CONSORZIO NAUTICO DI LIVORNO

Oggetto: Definizione del Piano Regolatore del Porto di Livorno (Art. 5 L. n. 84/1994). Ratifica dell'intesa preliminare ai sensi dell'art. 22 - comma 2 - L.R. n. 1/2005. Adozione della Variante al Piano Strutturale e al Regolamento Urbanistico ai sensi dell'art. 22 - comma 3 - L.R. n. 1/2005.

OSSERVAZIONI alla Variante anticipatrice del P.S. e del R.U. di Livorno e del P.R.P. di Livorno

"AREA CERNIERA DI TRANSIZIONE ALLO SPAZIO URBANO
DISTRETTO DELLA NAUTICA SOCIALE - UTOE 5-C-4 BELLANA"

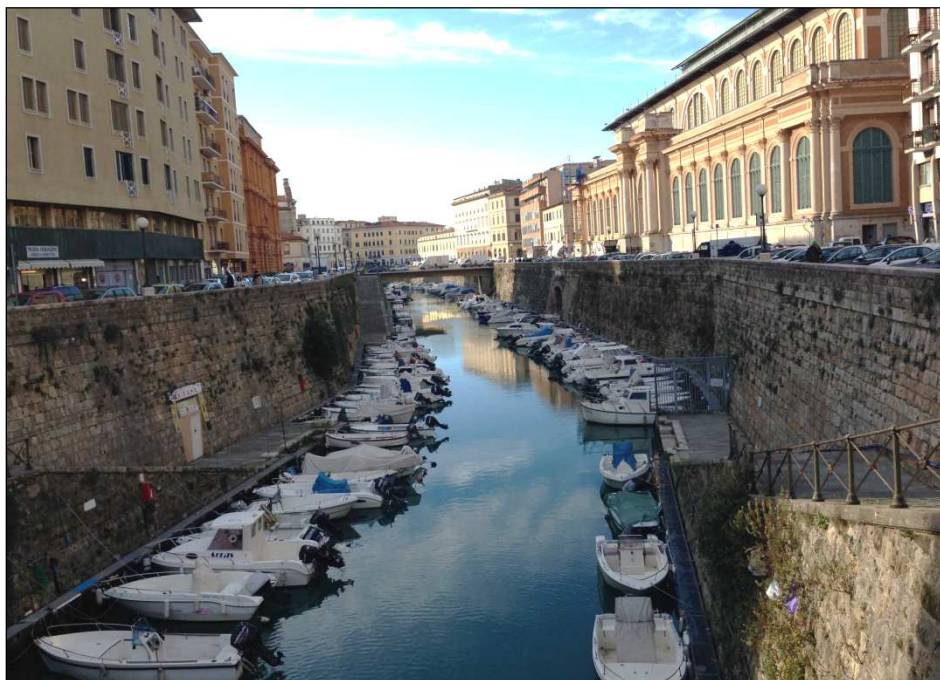
- il mantenimento immutato delle non facili condizioni di accesso al porto, dalla imboccatura Sud, per le navi di grandi dimensioni;
- un significativo peggioramento delle condizioni di ingresso/uscita dalla Darsena Morosini, imponendo raggi di curvatura estremamente ridotti alle evoluzioni nautiche, tenuto anche conto delle considerevoli dimensioni dei Mega e Giga-Yachts che interessano le attività del Cantiere Navale Azimut-Benetti (si sottolinea, a tal riguardo, che, con i moli sopraflutto/sottoflutto nella configurazione attuale, pur migliore di quella proposta nel P.R.P., si sono già verificati alcuni incidenti);
- il sostanziale mantenimento della pericolosa promiscuità di traffico, tra navi di grandi dimensioni e piccole imbarcazioni, nel canale di ingresso al porto dalla imboccatura Sud.

Soluzioni con diversa geometria, quale quella da noi proposta e riportata nello schema seguente, che prevede lo scorciamento della porzione di ponente della Diga della Vegliaia (auspicata anche dal Corpo dei Piloti del Porto di Livorno) ed una diversa conformazione della prosecuzione del molo di sopraflutto della Darsena Morosini (che, al contempo ottimizza l'utilizzo dello specchio acqueo interno alla Bellana, dando risposta alle problematiche descritte nella successiva Osservazione 2), razionalizzerebbe l'assetto nautico dell'imboccatura Sud, incrementando significativamente la sicurezza della navigazione.

- di ridurre, per le navi di grandi dimensioni, l'angolo di ingresso in porto di circa $40^{\circ}\div 45^{\circ}$, con enormi vantaggi in termini di sicurezza, minimizzando così i rischi di incidente in caso di avarie (vedasi l'incagliamento del Moby Rider - 2005);
- di normalizzare le condizioni di ingresso/uscita dalla Darsena Morosini (Cantiere Azimut-Benetti), con possibilità di dedicare a tal scopo una apposita corsia di idonea larghezza;
- di separare nettamente i flussi di traffico nautico dimensionalmente eterogenei, riducendo significativamente il rischio d'insorgenza delle pericolose promiscuità più volte lamentate dal Corpo dei Piloti del Porto.

Ciò premesso, si riterrebbe opportuno che la geometria complessiva delle opere a mare venisse ripensata, suddividendola eventualmente in più fasi realizzative, garantendo la compatibilità tecnico-urbanistica della proposta avanzata dal Consorzio, al fine di migliorare la sicurezza della navigazione.

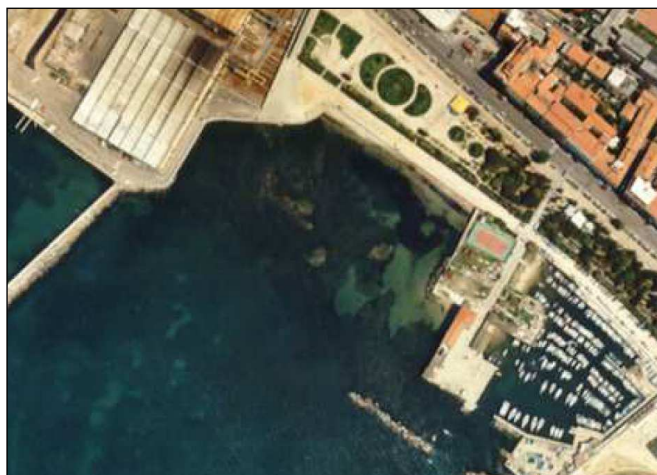
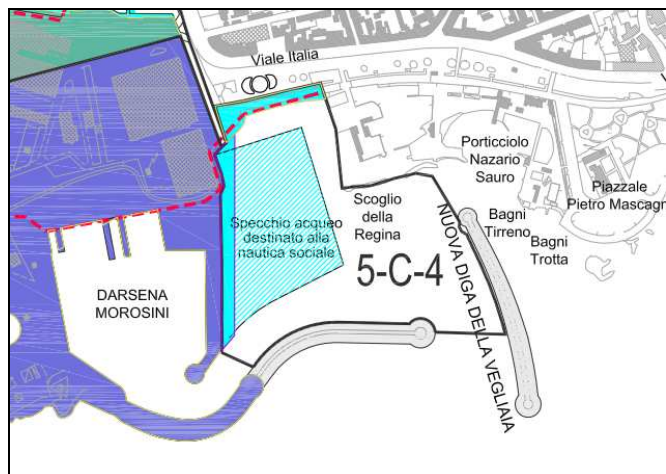
- Nuova Diga della Vegliaia (Sud): Sezione di altezza pari a 2 m s.l.m.m. (cfr. P.R.P. Tav.23 – Sez.T3, Sezione tipo 11)

Una tale tipo di intervento, caratterizzato dai così ristretti limiti dimensionali e di obiettivo sopra sintetizzati, non risulta pienamente rispondente alle necessità della nautica cittadina, per i motivi che all'interno di questa Osservazione andremo ad esplicitare, ma non risulterebbe neppure in grado di soddisfare i minimi “Obiettivi e criteri” prefissati, in quanto le imbarcazioni da delocalizzare, attualmente ormeggiate nel bacino Mediceo e nella Darsena Nuova, ci risultano essere pari ad almeno 700 unità (non 600), molte delle quali di dimensioni superiori ai 9 m indicati.

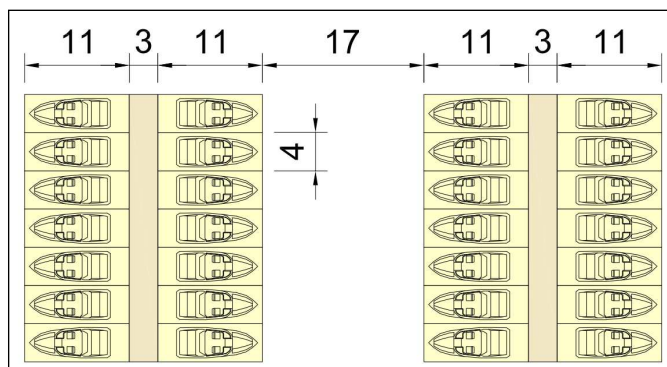
Oltre a ciò, occorre anche tener conto che lo specchio acqueo individuato nel P.R.P. (Tav. 04 “Aree Funzionali”, riportato nella seguente figura), così esiguo e confinato verso la linea di costa, a causa della configurazione planimetrica conferita alla prosecuzione del molo di sopraflutto della Darsena Morosini:

- insiste su di un'area caratterizzata da bassi fondali (con scogli anche affioranti, vedasi foto) per cui, a

meno di opere di dragaggio sotto costa, viene fortemente ridotta la fruibilità della superficie indicata nel P.R.P. e, per di più, viene al contempo inficiata la sicurezza della navigazione in ingresso/uscita dal nuovo canale proveniente dalla Darsena Nuova, previsto dal Piano Attuativo della S.T.U. “Porta a Mare”;

- lambisce lo Scoglio della Regina (ad una distanza minore di 50 m), limitandone fortemente l'area di rispetto a mare, in netto contrasto con gli intendimenti del Piano stesso, che si prefigge la valorizzazione del monumento ed il ripristino della sua acquaticità;

- la superficie prevista, anche nell'ipotesi di completo dragaggio e pieno sfruttamento, non risulta di dimensioni planimetriche sufficienti a soddisfare la capienza indicata di n.600 posti barca di lunghezza 9 m; infatti, adottando lo schema dimensionale di figura (con stalli di dimensioni 11x4 m, idonei per natanti di lunghezza fino a 9 m, corsie di larghezza 17 m e pontili di larghezza 3 m, secondo lo schema indicato in figura) si determina una superficie unitaria minima lorda pari a circa 85 m²/posto (destinati ad aumentare per bacini non perfettamente rettangolari, quale quello indicato nel P.R.P.) che conduce ad una capienza complessiva della superficie intorno alle 500 unità.

2.2 - Limiti di Funzione

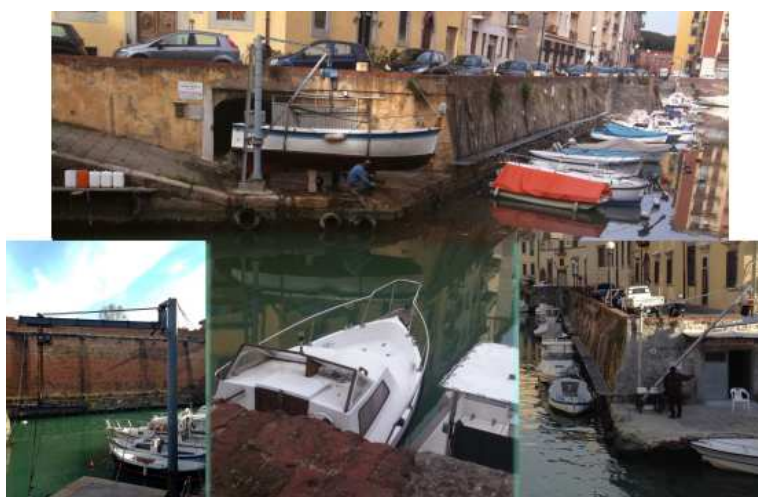
Si ritiene altamente necessario prevedere, all'interno dell'intervento, la realizzazione di un Polo di Manutenzione per la nautica da diporto, a servizio delle circa 4'000 imbarcazioni ad oggi presenti negli specchi acquei urbani, nell'ottica di effettuare una operazione di risanamento ambientale, funzionale ed architettonica del

Tale Polo di Manutenzione dovrebbe necessariamente essere dotato di idonei bacini di alaggio, piazzali, aree coperte e di tutta la necessaria componente impiantistica per il trattamento dei reflui, così come previsto nella proposta progettuale avanzata dal Consorzio (area in giallo).

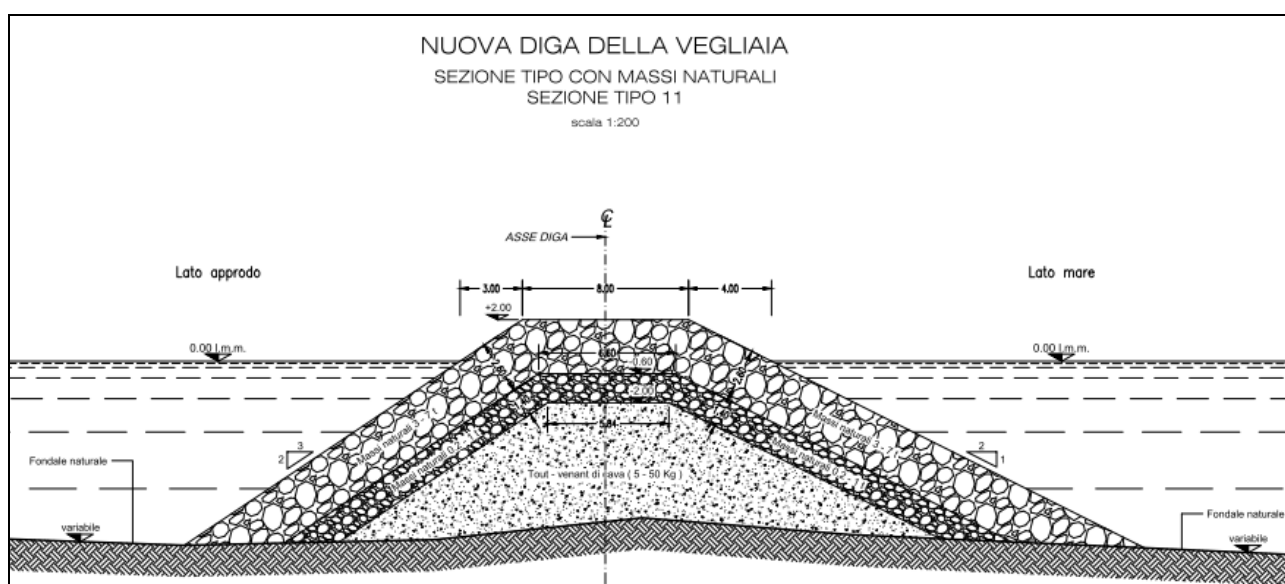
Riteniamo imprescindibile, vista anche la congestione da traffico veicolare costantemente presente nella zona del Viale Italia, dotare l’intervento di appositi volumi/spazi interni all’area da destinare a parcheggi multipiano/a raso (con conseguente riassetto della viabilità) al fine di raggiungere lo standard di 0,8

“parcheggio/posto auto” previsto all’Allegato II, Capo IV “Standard per servizi ed attrezzature di base a terra” della Disciplina del Master Plan. Si riporta in figura, evidenziata in giallo, la collocazione dei posti auto (a raso a sinistra e multipiano a destra) prevista nella proposta da noi avanzata.

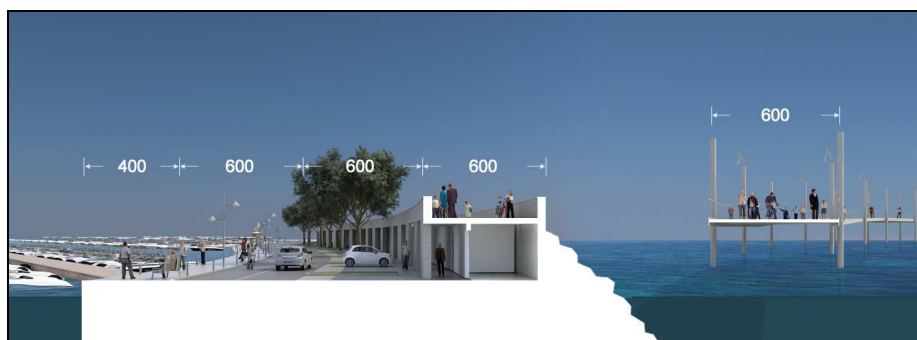
Sotto questo aspetto, si ritiene che la soluzione proposta nel P.R.P. per la Bellana non migliori in alcun modo la suddetta relazione in quanto, se da un lato le opere a mare previste, ancorchè di dimensioni ridotte, vengono a costituire un intralcio panoramico ed a determinare un indubbio peggioramento paesaggistico, dall'altro lato nessun valore aggiunto viene realmente fornito alla città e al suo importante lungomare.

Si propone, quindi, in analogia con quanto da noi già presentato, che la nuova diga a Sud faccia radice sul moletto Nazario Sauro, si ponga in continuità con la Diga della Vegliaia (da scorciare a ponente) e venga collegata con una passerella "a giorno" alla Terrazza Mascagni, realizzando così un prolungamento pedonale-ciclabile del lungomare, di grandissimo valore panoramico, con nuovi suggestivi spazi urbani liberamente fruibili, con nuove aree di aggregazione e passeggiate marine sino alla penetrazione nelle acque aperte della Vegliaia.
